**Dodatek č.2 k SOD č.529/2021**

**VD M. Lázně – uzávěr odběrného potrubí**

(PL 1 01 20 012, č. akce 101729, 502663)

**SUSE – nálezová zpráva dle SOD 529/2021 – pro odsouhlasení dalšího postupu prací**

Doporučená oprava vložek do potrubí:

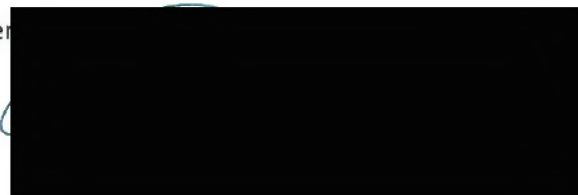
1. Výměna těsnících ucpávek.
2. Výměny spojovacího materiálu.
3. Výměna těsnících materiálů – příruby – powerGasket 200 - těsnění přírub.
